Oggetto n. 1225

Intesa sulle modifiche cartografiche al piano territoriale paesistico regionale presentate dalla Provincia di Piacenza con la variante specifica al proprio piano territoriale di coordinamento. (Proposta della Giunta regionale in data 7 settembre 2016, n. 1276). (*Prot. DOC/2016/0000659 del 27/10/2016*)

**PROPOSTA DI VARIANTE CARTOGRAFICA AL
PIANO TERRITORIALE PAESISTICO REGIONALE**

Schede delle varianti

MODIFICA C_02 BORIACCO-CARONA_ Carona 1

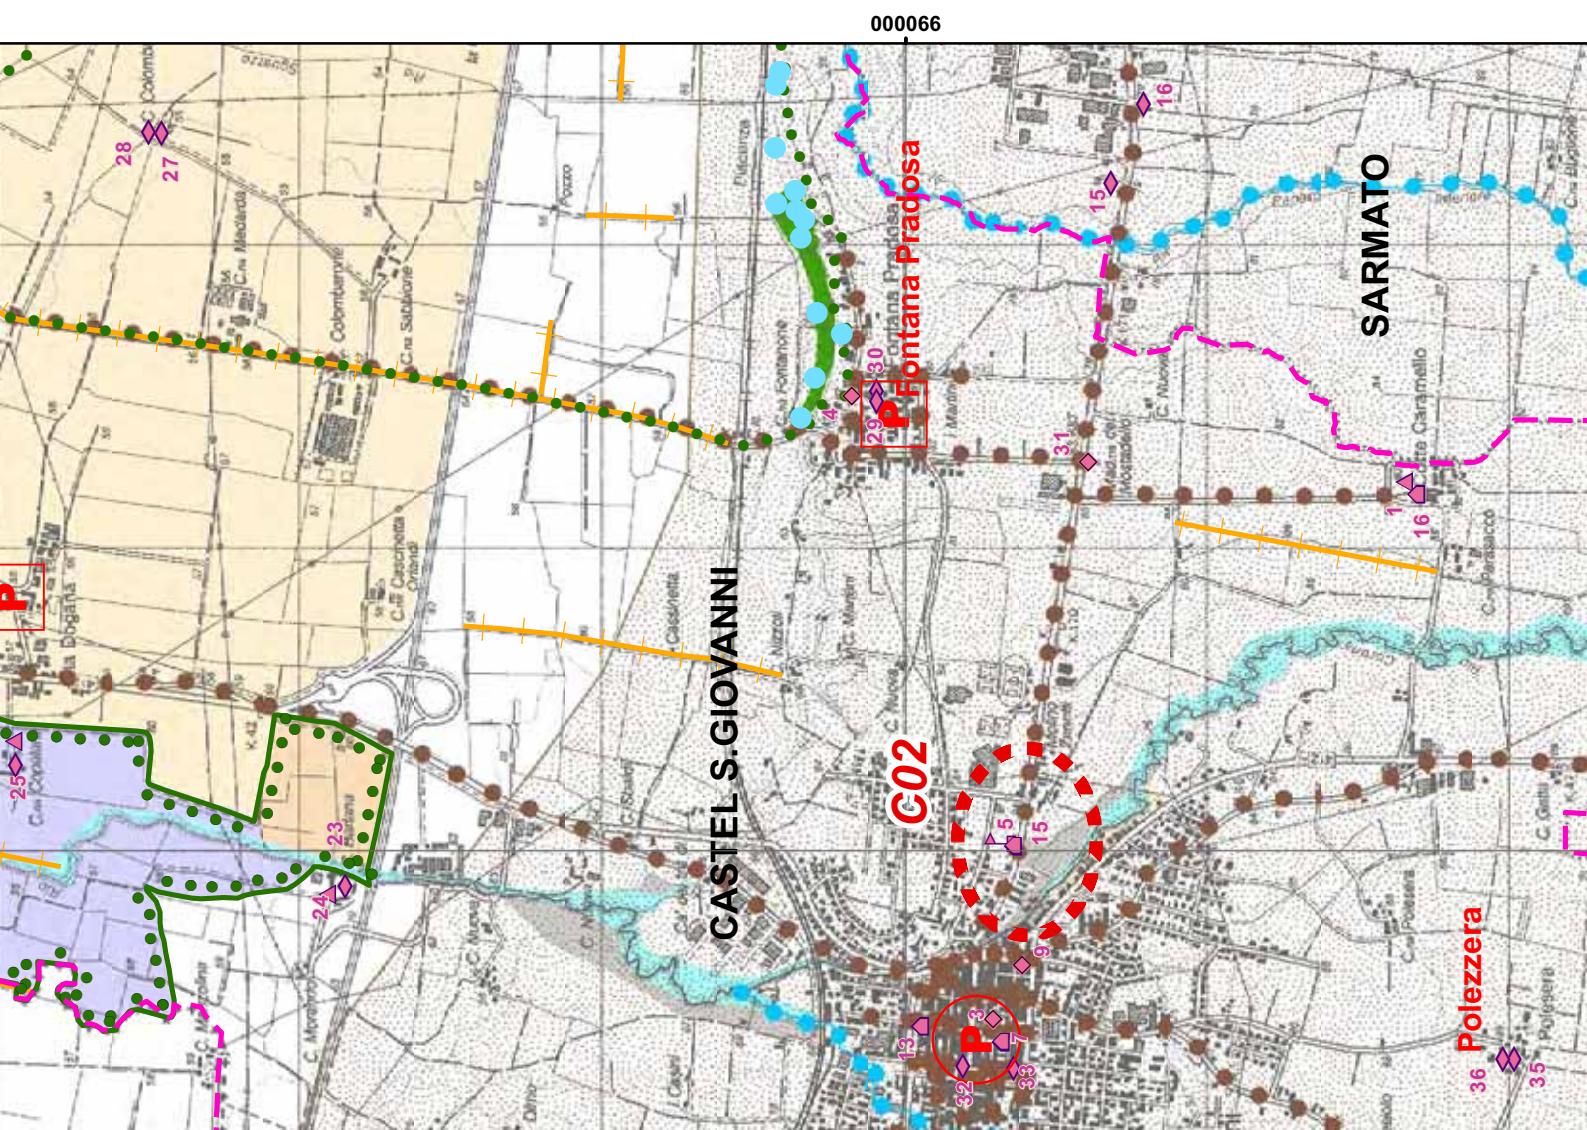
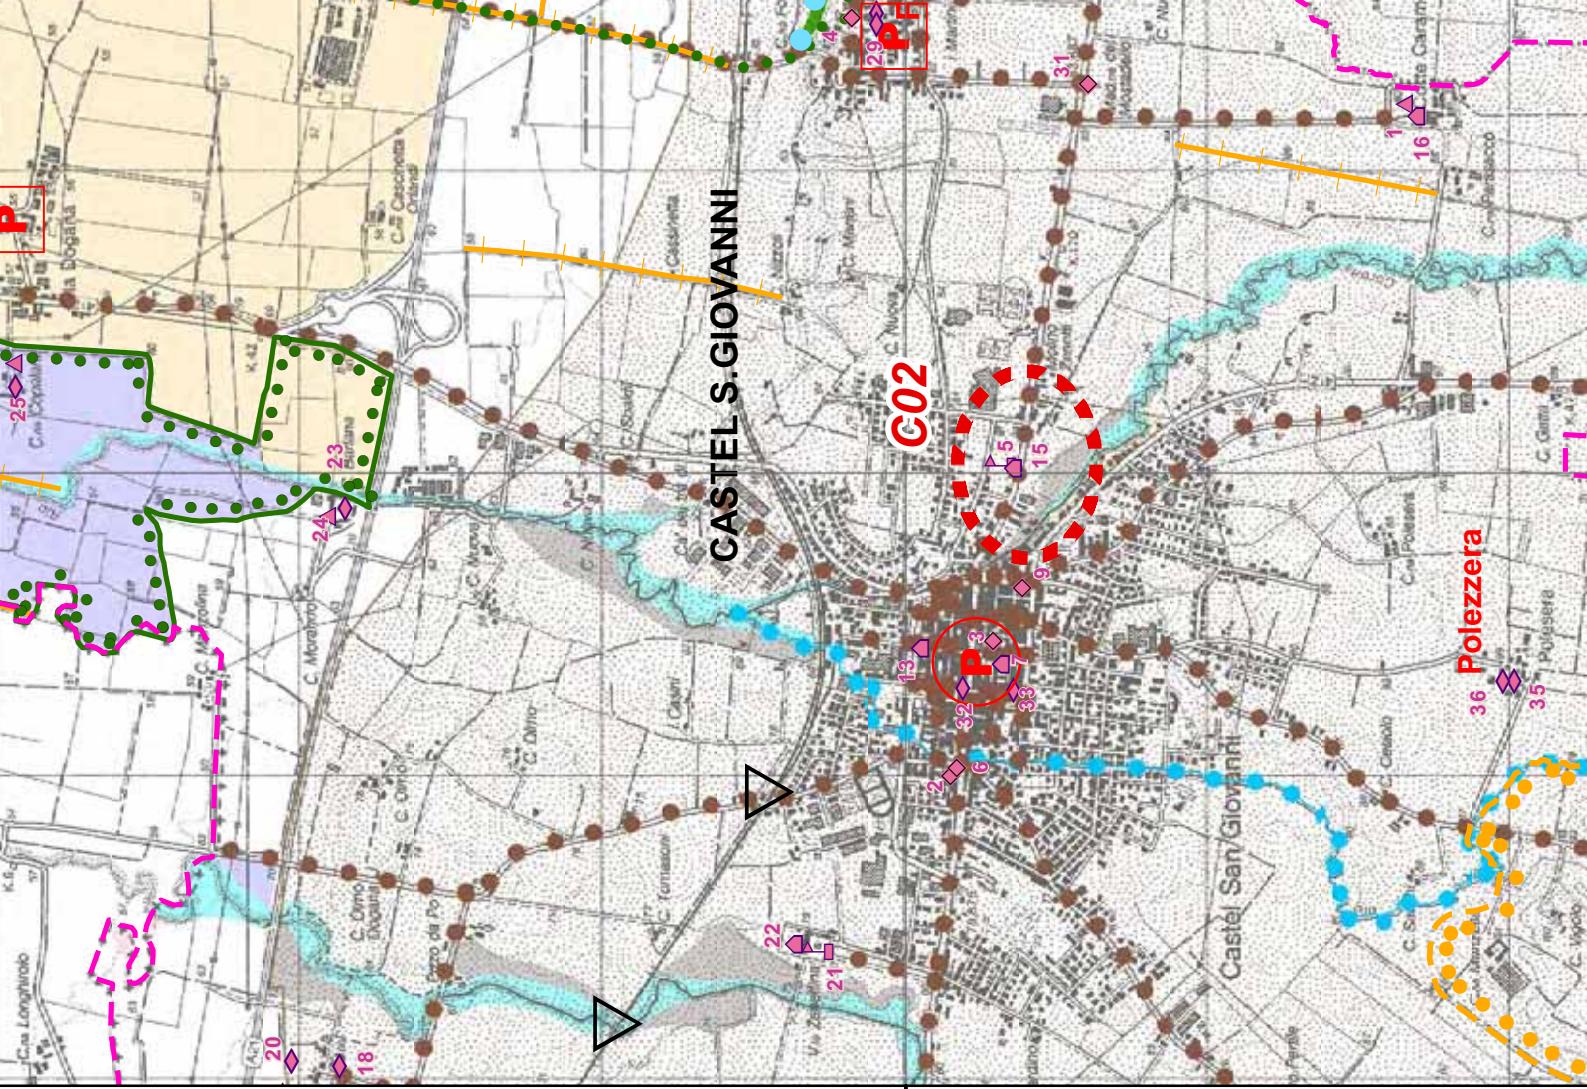
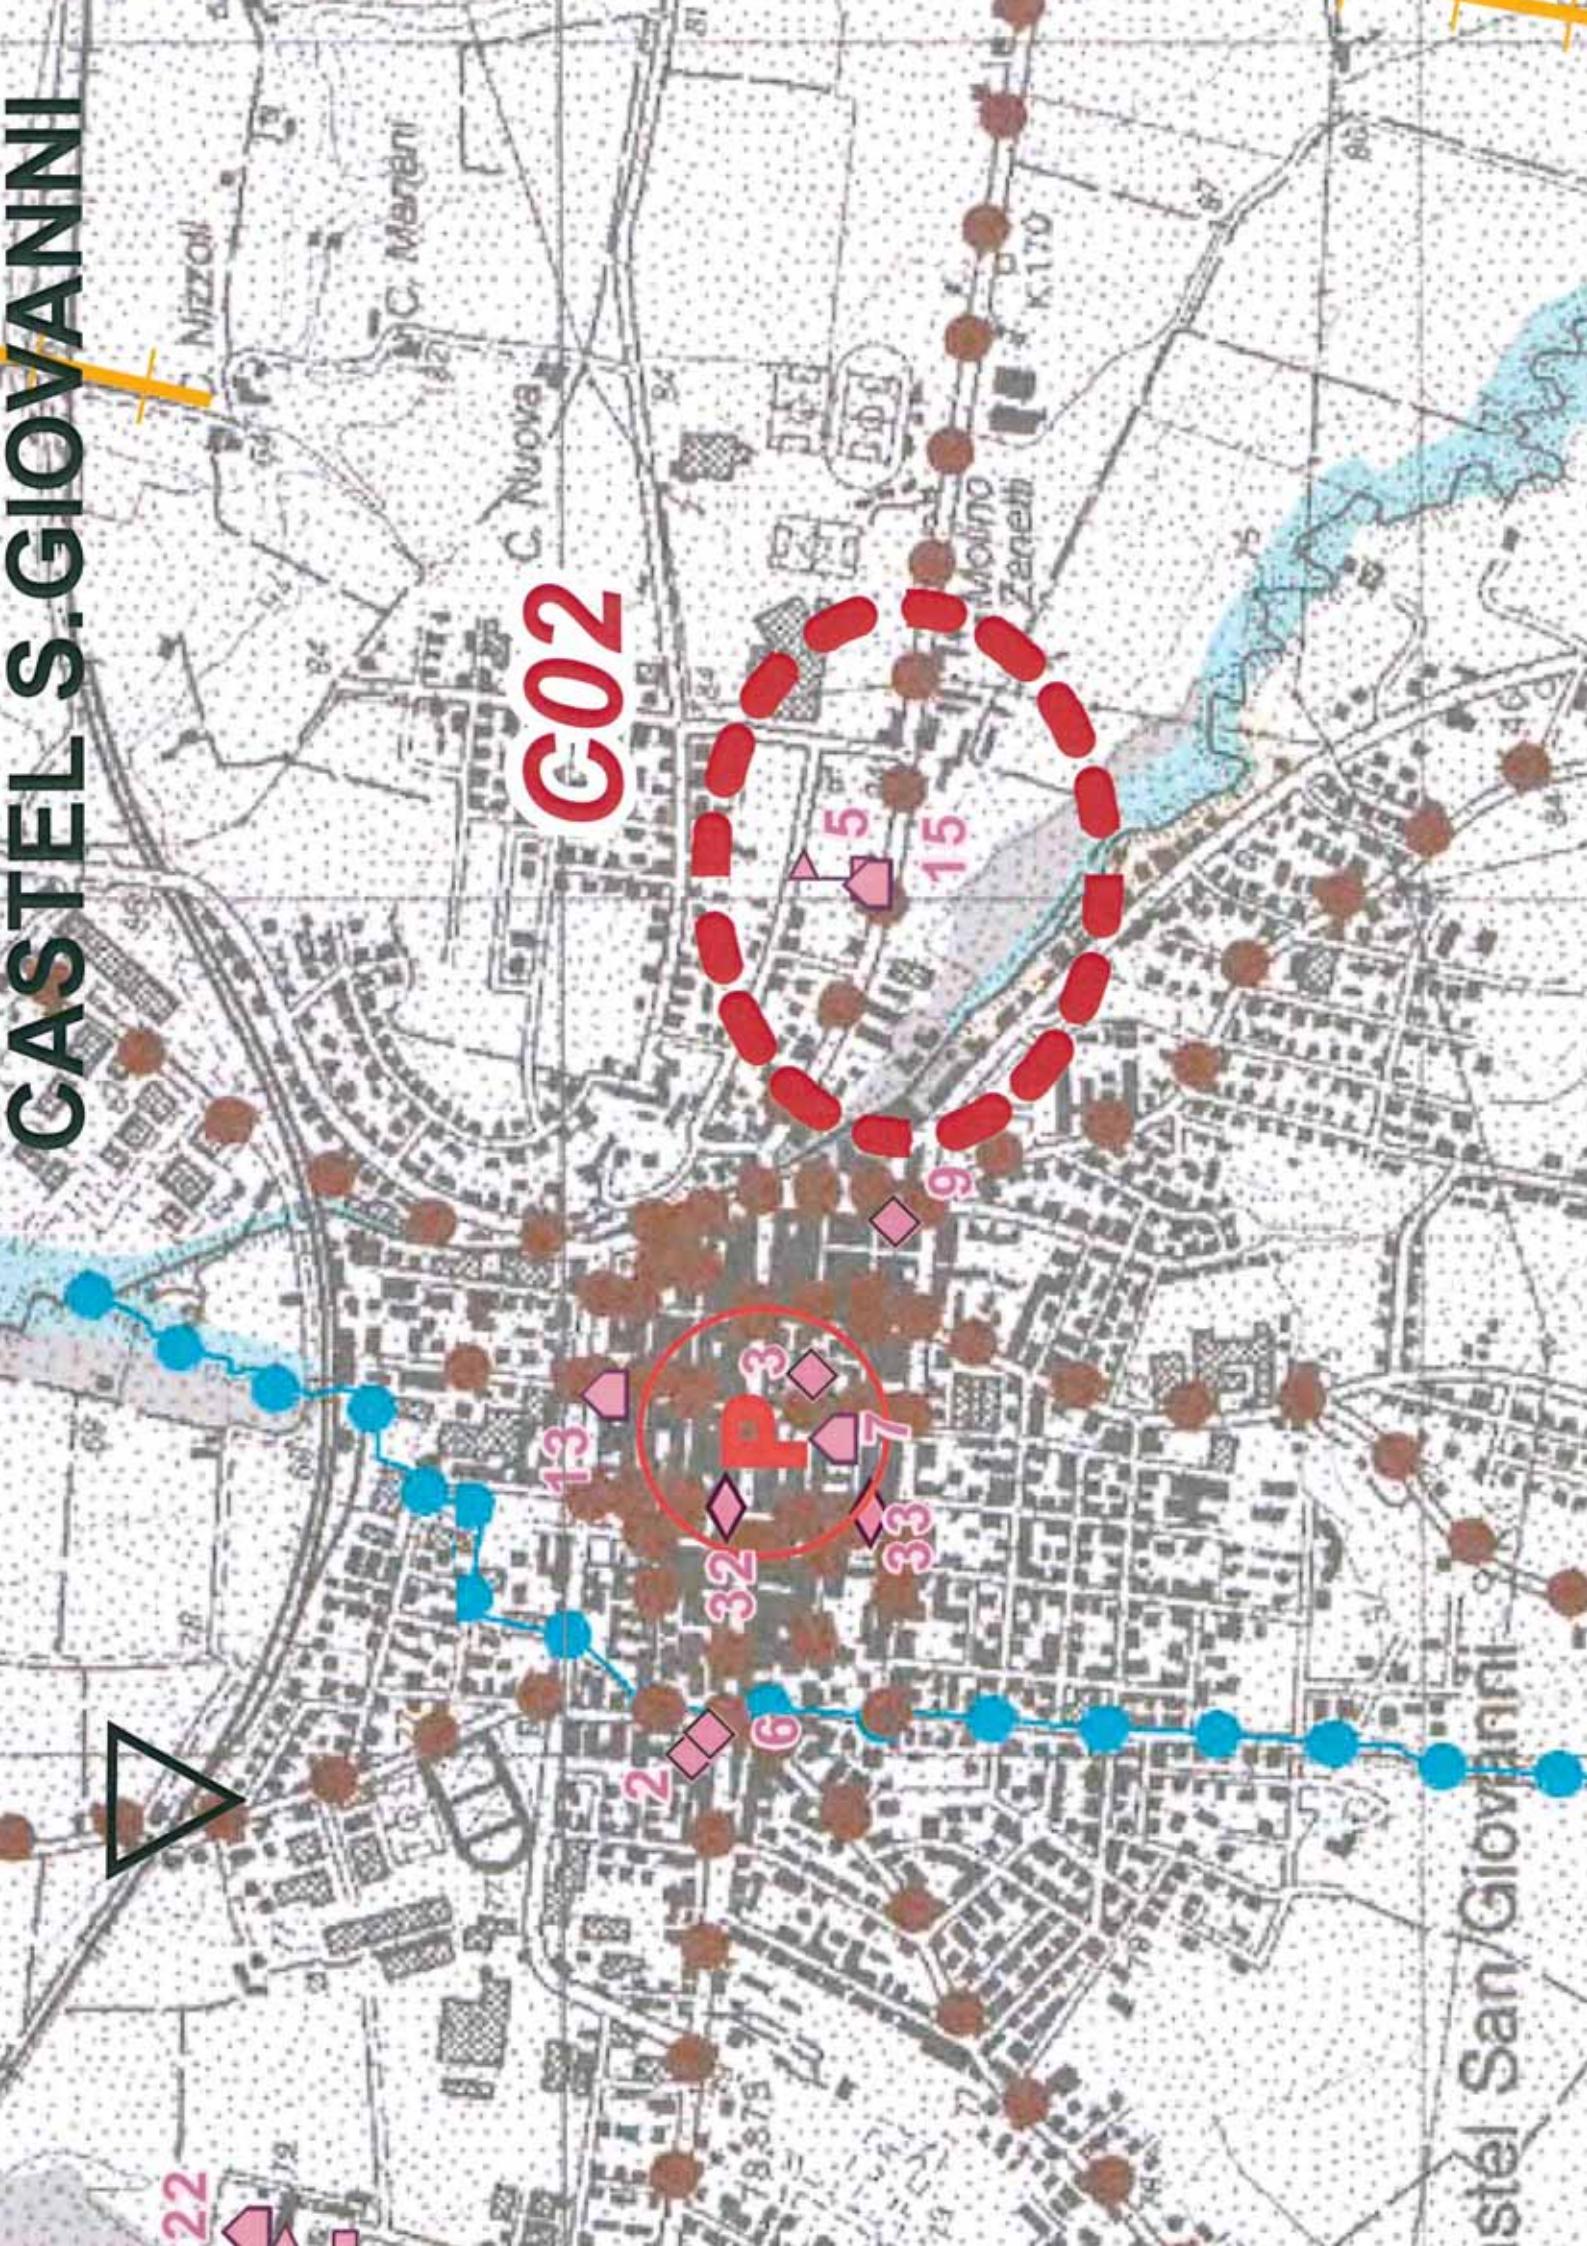
Riduzione nella Fascia fluviale A "Fascia di deflusso. Invasi ed alvei di laghi, bacini e corsi d'acqua" della zona A2 "Alveo di piena", in destra idrografica del Rio Carona. La fascia fluviale A è disciplinata dagli artt. 10 e 11 delle Norme del PTCP.

7.110 mq lungo un tratto di circa 400 m.
